## **ΠΑΡΑΤΗΡΗΣΕΙΣ ΕΠΙ ΤΟΥ ΠΡΟΤΕΙΝΟΜΕΝΟΥ ΚΕΙΜΕΝΟΥ**

## **2. ΠΡΟΤΕΙΝΟΜΕΝΟ ΠΛΑΙΣΙΟ – VPU LIGHT**

## **Επιμέρους Παρατηρήσεις:**

Διάγραμμα 1

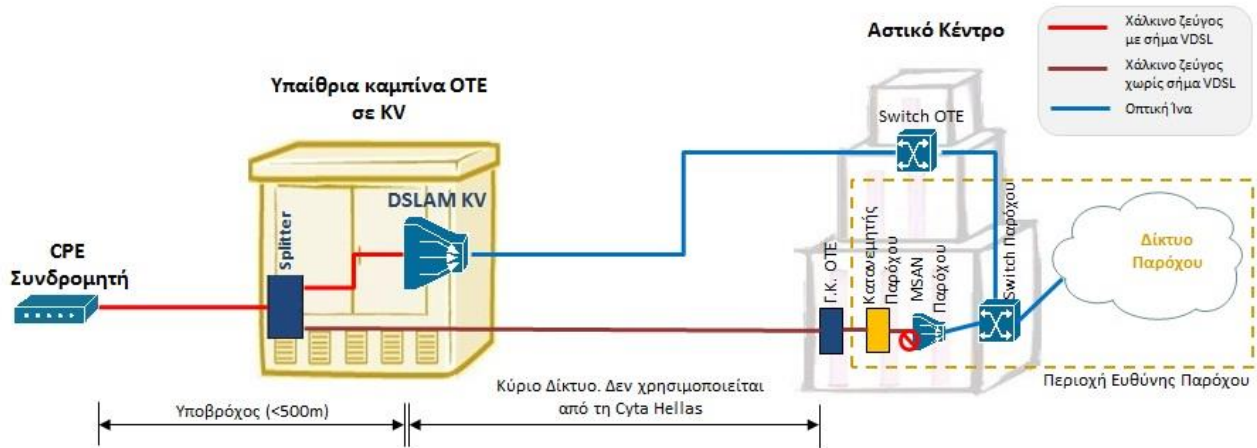
Επισημαίνουμε ότι για το υπό εξέταση προϊόν VPU light απαιτείται η χρήση μόνο του απερχόμενου μέρους του βρόχου, και αντιστοίχως του φάσματος, εν αντιθέσει με το βασικό προϊόν στο οποίο απαιτείται το σύνολο του φυσικού βρόχου προκειμένου να παρασχεθεί η υπηρεσία (σύμφωνα με τα κάτωθι υπό 1 και 2 διαγράμματα).

- Σε κάθε περίπτωση τα εφάπαξ κόστη του υποβρόχου βάσει του ισχύοντος κοστολογικού όχι μόνο δεν οδηγούν σε μείωση του κόστους για έναν πάροχο που βασίζεται σε VoIP τεχνολογία, και θεωρητικά θα έπρεπε να κοστολογείται χαμηλότερα από τον πάροχο που κάνει χρήση όλου του βρόχου (σύμφωνα με τα κάτωθι υπό 1 και 2 διαγράμματα), αλλά καλείται να καταβάλλει ακόμη υψηλότερα ποσά για την χονδρική υλοποίηση, δεδομένου ότι σύμφωνα με τον τρέχοντα κοστολογικό, τα εφάπαξ κόστη του υποβρόχου είναι υψηλότερα από τα αντίστοιχα εφάπαξ κόστη του βρόχου.
- Θεωρούμε ότι τα τέλη που θα διαμορφωθούν για το προϊόν VPU Light θα πρέπει να είναι πολύ χαμηλότερα από τα ισχύοντα στο βασικό προϊόν VPU. Σε διαφορετική περίπτωση απαξιώνεται πλήρως η λογική του naked προϊόντος και η επένδυση των παρόχων όπως η Εταιρεία μας, που επένδυσε εξαρχής στην υλοποίηση IP core δικτύου.
